OGGETTO: WWK4IX5 – HEPV10 SRL – progetto fotovoltaico “90” - Cod. Rintracciabilità 201900270 - riscontro a Vs comunicazione prot. n. 8354 del 20/11/2020, configurazione impianto di rete futura Stazione Elettrica 150 kV Surbo (LE) e relativa Stazione Utente

Fig. 2 - Versione finale, in fase di invio da HEPV10 SRL per aggiornamento documentale

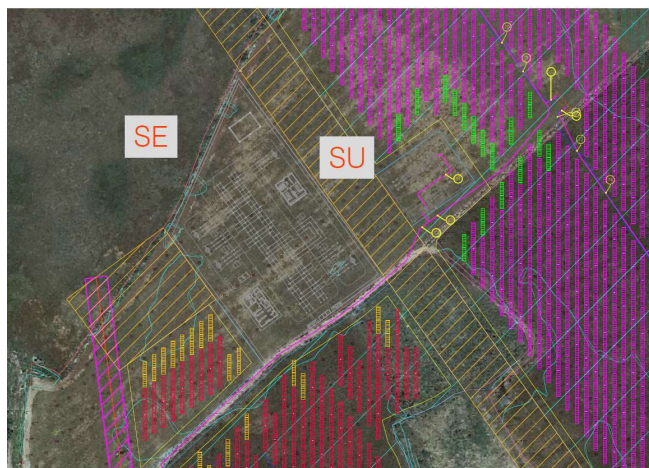
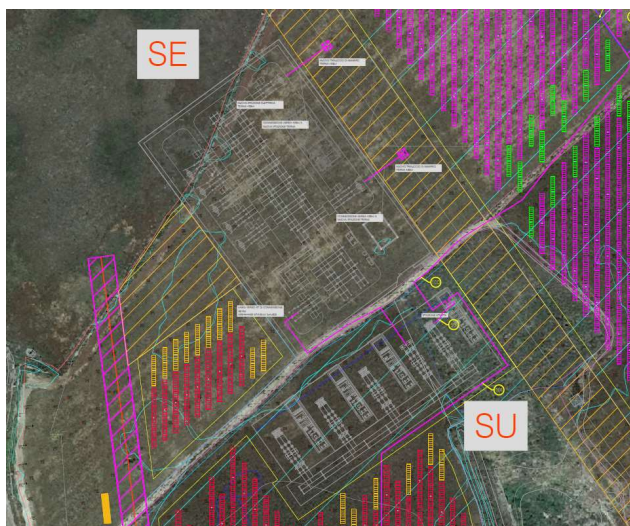
Si conferma che il progetto inviato dalla scrivente (vedasi Fig. 1) risponde effettivamente alla versione della soluzione di connessione che era stata condivisa inizialmente verso il Gestore di Rete Terna Spa, ma è stata superata, ed infatti è in programma un prossimo invio documentale integrativo e di aggiornamento.

Fig. 1 - Versione superata , attualmente agli atti per HEPV10 SRL

Infatti, nel corso di attività di coordinamento successive all'invio della soluzione sopra citata, si è manifestata l'esigenza di rivedere sia la posizione della Stazione Elettrica stessa, che le dimensioni e la posizione della Stazione Utente, anche a causa della presenza di ulteriori produttori (quale è per esempio Lecce Srl, in copia alla presente) che si sarebbero aggiunti alla futura Stazione Elettrica di Surbo (LE).

Nella versione aggiornata del progetto di connessione dei proponenti in parola, che verrà inoltrato agli atti in tempi brevi unitamente ad altre integrazioni, la posizione e dimensioni della Stazione Utente e della Stazione Elettrica, così come già inviato al Gestore di Rete nella versione finale, è quella riportata di seguito in Fig. 2.
